RELATÓRIO DE FISCALIZAÇÃO TÉCNICA DE ÁGUA DO MUNICÍPIO DE RIO CLARO

PRESTADOR: DAAE – DEPARTAMENTO DE ÁGUA E ESGOTOS DE RIO CLARO

Relatório R6 – Continuação Diagnóstico e Não Conformidades

Americana, junho de 2016

Localização do Reservatório Araucária

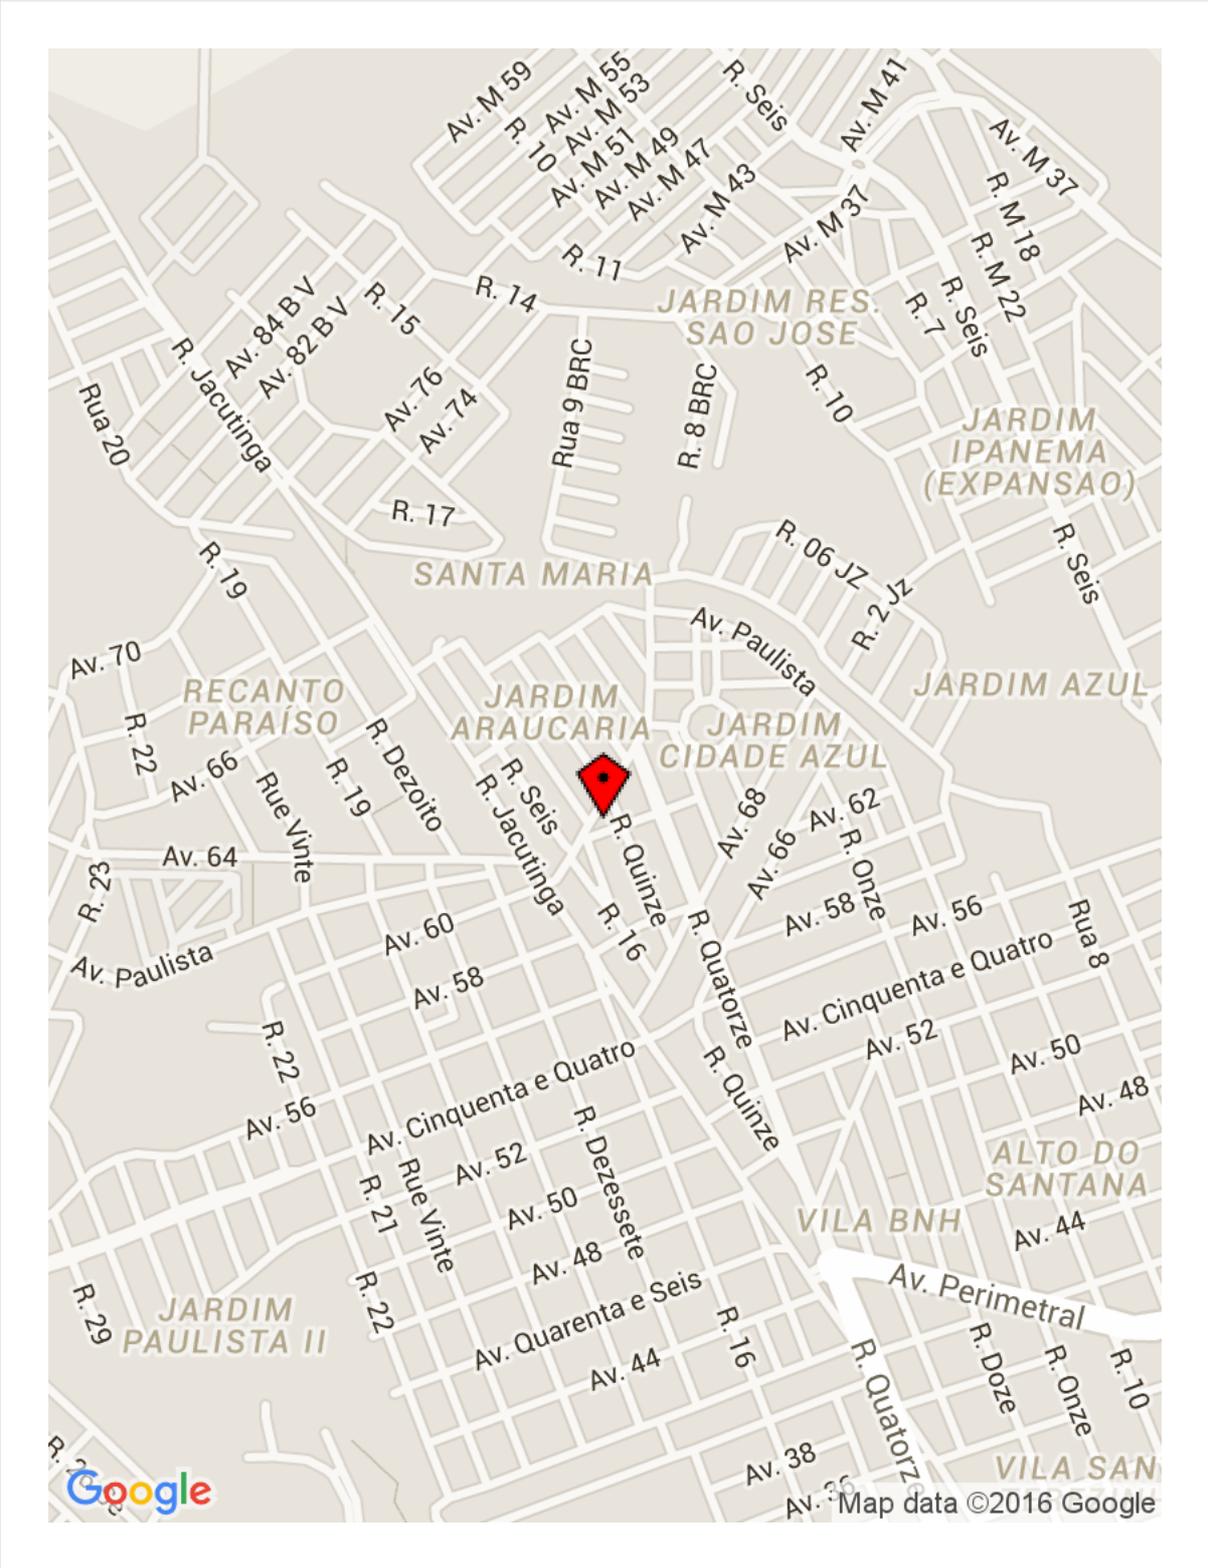
Item 6.2: Ausência de identificação da área (Art. 2º da Lei Federal 11.445/2007). Prazo: Em até 180 dias

Item 6.3: Existência de vazamentos aparentes nas instalações (Art. 2º da Lei Federal 11.445/2007).

Item 6.12: Reservatório sem tubo extravasor (Art. 5.10 da NBR 12217/1994). Prazo: Em até 180 dias

Localização do Reservatório Batovi I

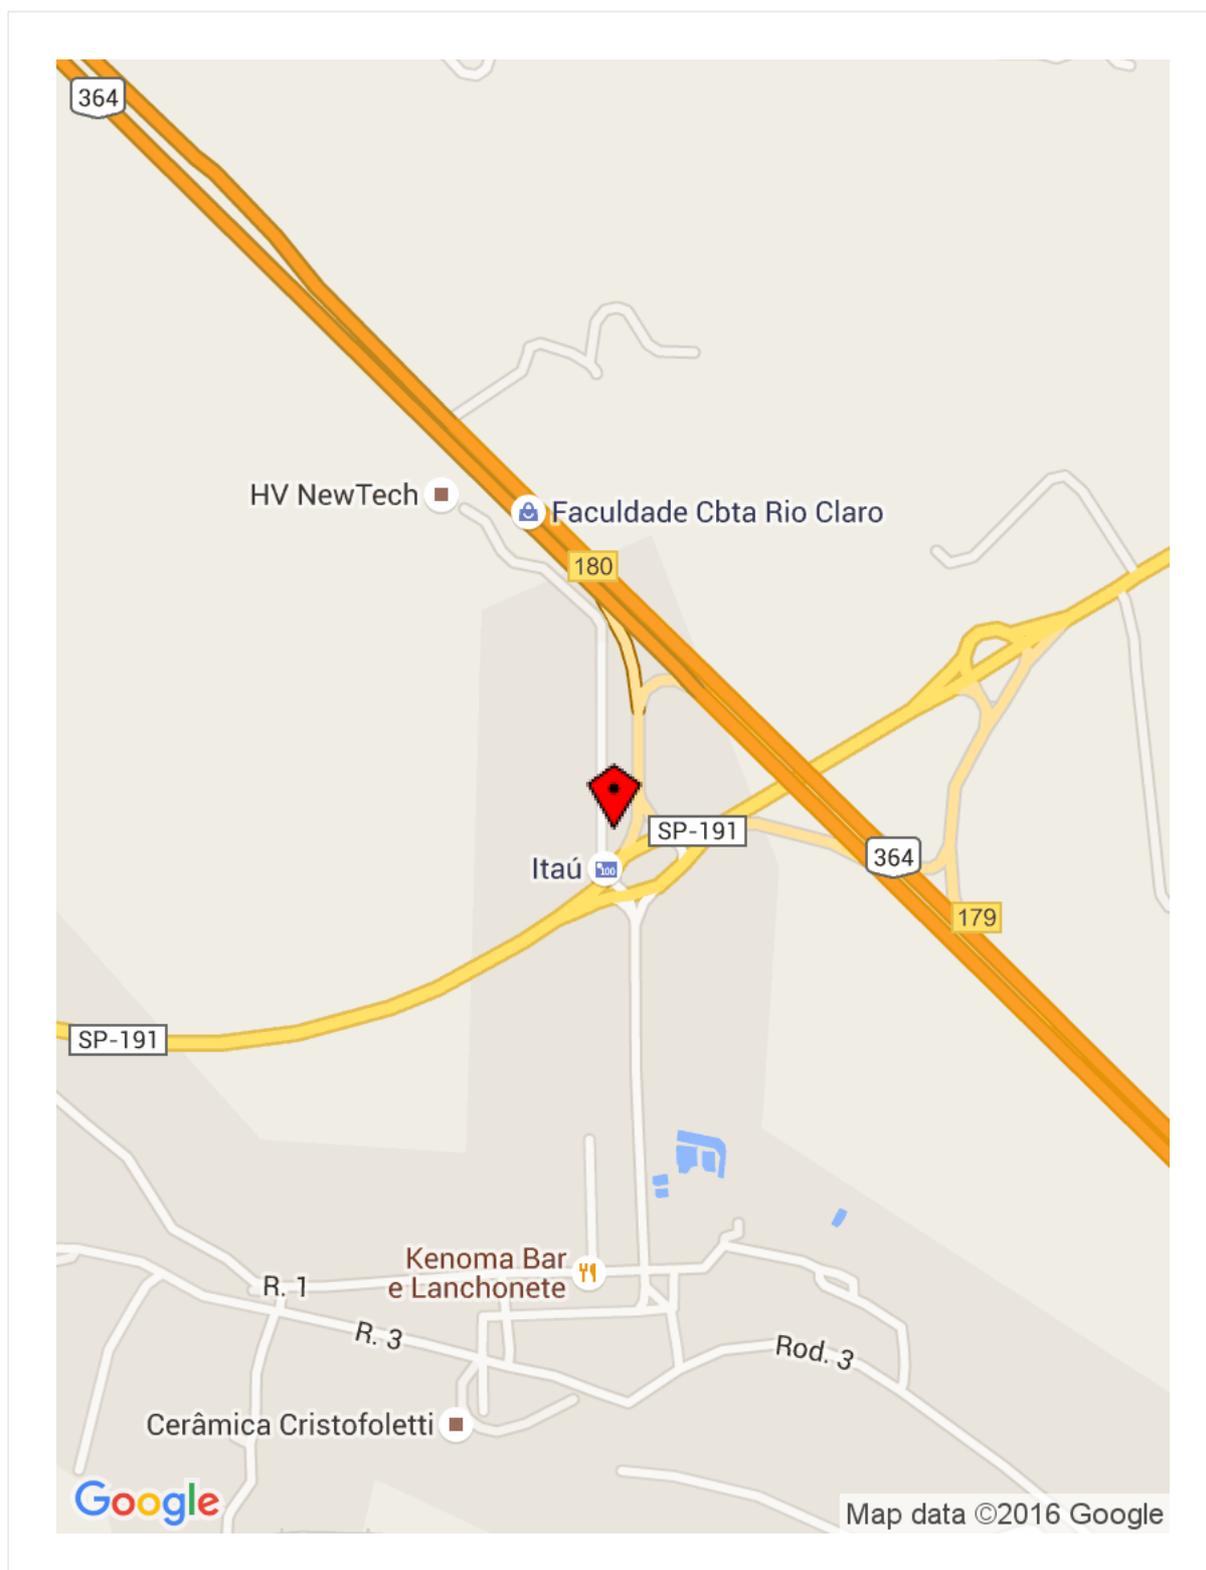
Item 6.3: Existência de vazamentos aparentes nas instalações (Art. 2º da Lei Federal 11.445/2007). Prazo: Imediato

Informações complementares: Possui EEAT que recalca água para reservatório Batovi II. Foram observados vários pontos com umidade excessiva, eflorescência, o que caracteriza carbonatação do concreto devido a fissuras, trincas e inúmeros vazamentos.

Recomenda-se intervenção técnica especializada para eliminar as infiltrações e proceder à correta impermeabilização para impedir o avanço dessas patologias com intuito de garantir a estanqueidade e vida útil da estrutura e qualidade da água reservada.
